Technical Bulletin

Procedimiento tensionado en motores PSA 2.0 HDI

5524XS/K015524XS/K025524XS/KP15524XS/
KP25524XS

2.0 D

Fig. 2

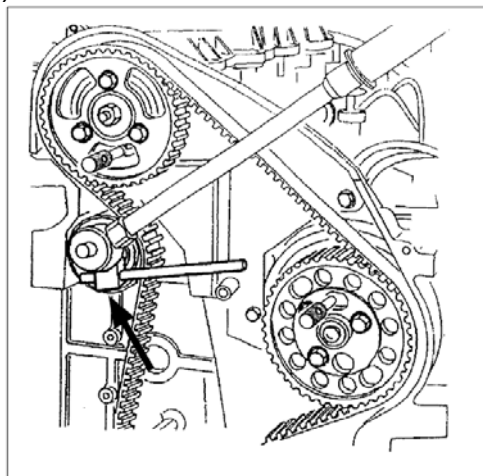
- Se precisa ésta herramienta para girar el tensor y mantenerlo en esa posición mientras se aprieta el tornillo de bloqueo (25 Nm)(Fig. 2).

Fig. 3

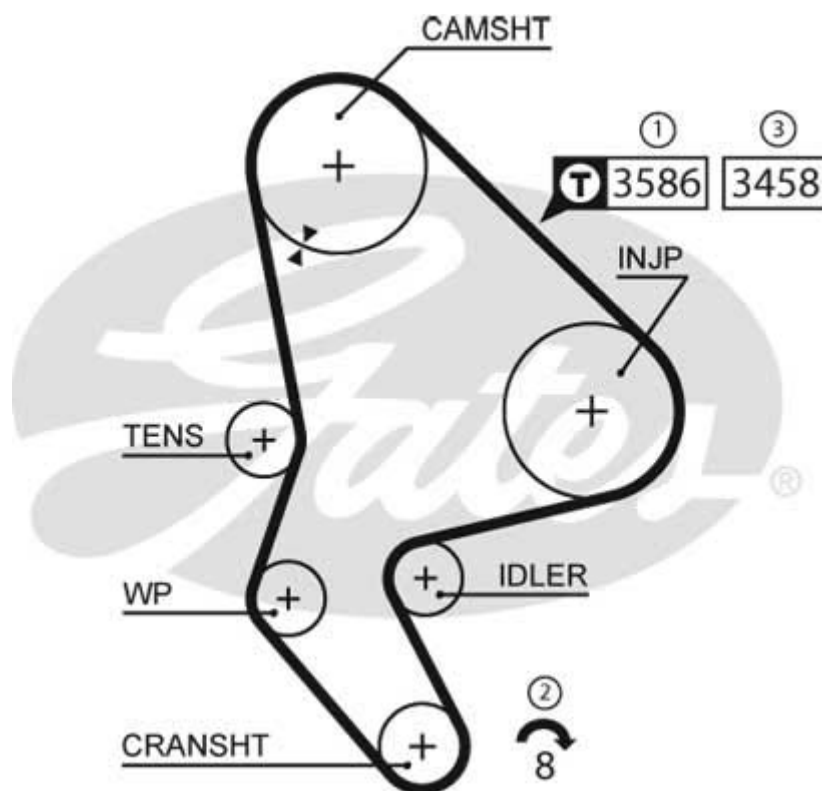
- ① - La correa es instalada inicialmente a una tensión mayor de la tensión normal (pretensión).
La tensión es medida con el Tensiómetro Gates STT-1 en el tramo entre el árbol de levas y la bomba de inyección. Entrar el código 3586
- ② - Rotar desde la polea del cigüeñal 8 revoluciones, sentido horario
- ③ - La tensión es entonces ajustada a su nivel final, y el valor es de nuevo confirmado con el Tensiómetro STT-1. Entrar el código 3458

El procedimiento se reflejará en las pegatinas de las cajas de Kits / Distribución como muestra la Fig 3.
